Modification de produit

perma PRO C et perma PRO C LINE avec pile de sauvegarde remplaçable

1907-01-00

23.07.2019

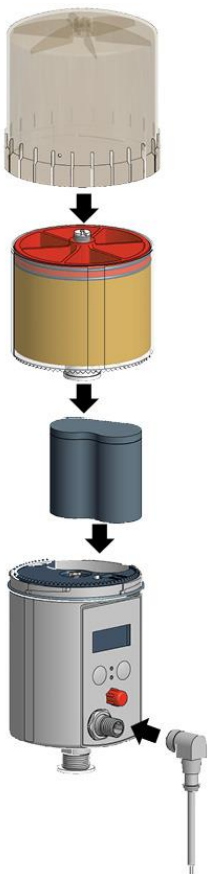
perma PRO C et PRO C LINE seront équipés à l'avenir d'une pile de sauvegarde remplaçable. La pile PRO B (Art. No.106953) sera utilisée comme pile de sauvegarde. La pile de sauvegarde interne intégrée est supprimée.

Dès que la pile de sauvegarde est vide, le message „Lo“ apparaît sur l'écran. Ce message n'a pas d'influence sur le fonctionnement du moteur, c'est à dire que les réglages sont conservés et qu'aucune erreur ne sera signalée à l'automate programmable par le câble de commande. La cartouche LC actuellement en service peut se vider correctement malgré l'affichage Lo. La pile de sauvegarde doit être changée au moment du prochain remplacement de la cartouche LC → les réglages sont conservés et le moteur se met en marche avec une course d'initialisation.
